Kolarin kunta

Ylläsjärven asemakaavan laajennus

VASTINEET VALMISTELUAINEISTOSTA SEKÄ KAAVALUONNOKSESTA AN-
NETTUIHIN LAUSUNTOIHIN JA MIELIPITEISIIN

17.3.2025

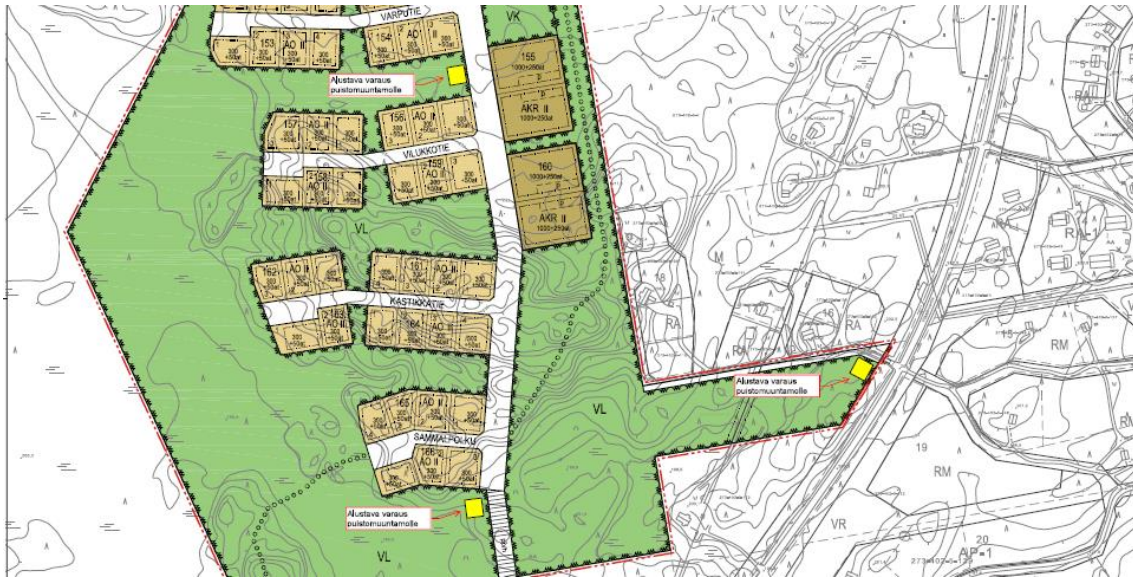
TLS Verkko Oy haluaa tehdä alustavat puistomuuntamoiden aluevaraukset liitekartan mukaisiin paikkoihin. TLS Verkolla ei ole muuta huomautettavaa Ylläsjärven asemakaavan laajennukseen.

- Asemakaavaan merkitään lausunnossa esitetyt puistomuuntamot, sikäli kun ne sijoittuvat kaava-alueelle. Kaava-aluetta supistetaan Ylläsjärventiehen rajoittuvan VL-alueen osalta.
